**Avis délibéré de la mission régionale
d'autorité environnementale
Hauts-de-France
sur le projet d'usine de conversion du carbonate de lithium
en hydroxyde de lithium à Coudekerque-Branche (59)
Étude d'impact du 8 mars 2024 et étude de dangers du 5 mars 2024**

n°MRAe 2024-7878

Schéma de gestion des eaux sur le site (Étude d'impact page 37)

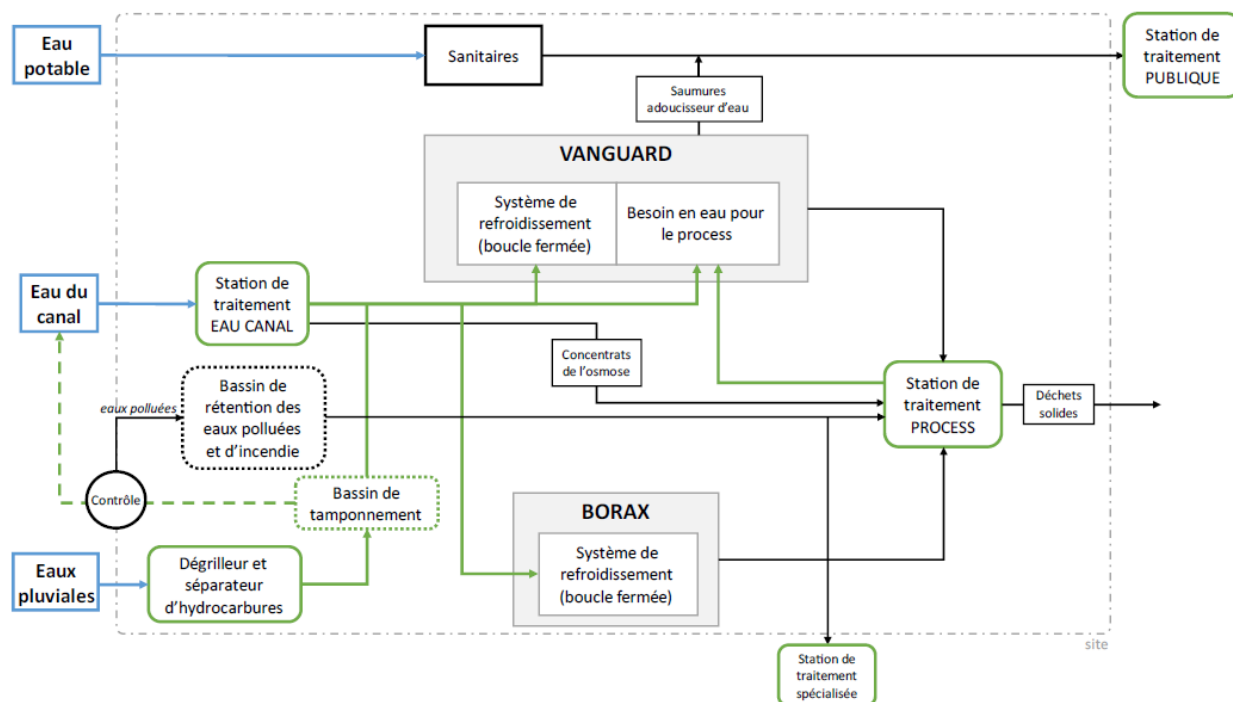
Toutefois, la quantité d'eau susceptible d'être consommée dans le cadre du projet et du recyclage, ainsi que par le changement du système de refroidissement n'est pas détaillée. Ceci permettrait de revoir le volume de prélèvement autorisé du site.

Il conviendrait de détailler le volume d'eaux pluviales récupéré par le process et celui rejeté dans le canal, et d'étudier d'autres possibilités de stockage pour réduire encore plus la consommation d'eau du canal.

- *de détailler les quantités d'eau susceptibles d'être consommées dans le cadre du projet et du recyclage, ainsi que par le changement de système de refroidissement ;*
- *de recalculer le besoin autorisé en fonction de ces quantités estimées qui pourraient être actées dans l'arrêté d'autorisation environnementale.*

L'autorité environnementale recommande de confirmer dans un souci de préservation de la ressource en eau et de sobriété des usages, que le volume d'eaux pluviales qui pourrait être rejeté dans le canal n'aurait pas d'usage utile sur le site industriel et qu'un redimensionnement de la capacité de tamponnement n'est pas à envisager.
